SERVICE INFO – INA 0187

Výměna elastického klínového žebrovaného řemenu

Napínací kladka 531 0503 10 již není potřeba

Výrobci:	Fiat, Iveco
Modely:	
Fiat:	Ducato
Iveco:	Daily
Motor:	F1AE
Obj. č.:	531 0503 10 FB4EPK903

Obrázek 1: Pohon přídatných agregátů do čísla motoru 0113089 s napínací kladkou

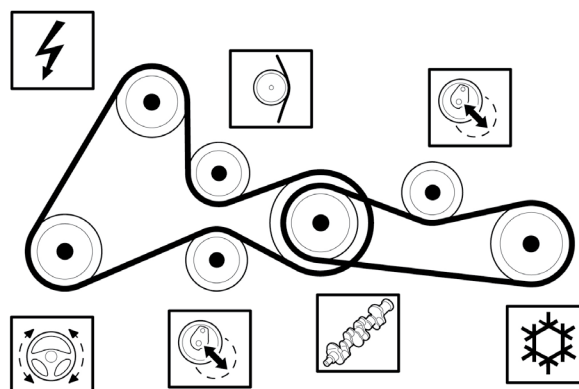
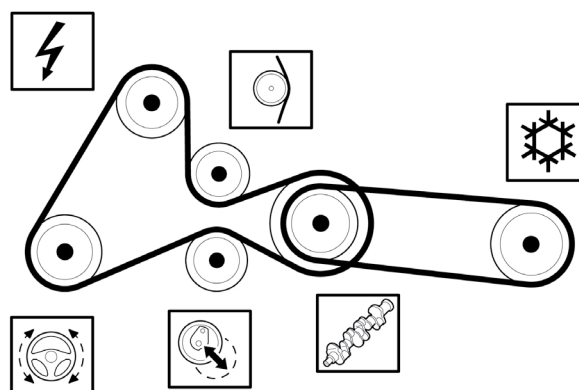
V pohonu přídatných agregátů pro kompresor klimatizace používá výrobce uvedených vozidel od čísla motoru 0113090 elastický klínový žebrovaný řemen. V důsledku toho odpadá napínací kladka, která byla dříve požadována pro běžný klínový žebrovaný řemen.

Motory do čísla motoru 0113089 mohou být během údržby také přestavěny na elastický klínový žebrovaný řemen FB4EPK903. Potom zde také nebude potřebná napínací kladka.

Elastický klínový žebrovaný řemen zcela splňuje všechny technické požadavky a může být bezpečně namontován na motorech až do čísla motoru 0113089. Při přestavbě na elastický klínový žebrovaný řemen nesmí být za žádných okolností namontována napínací kladka!
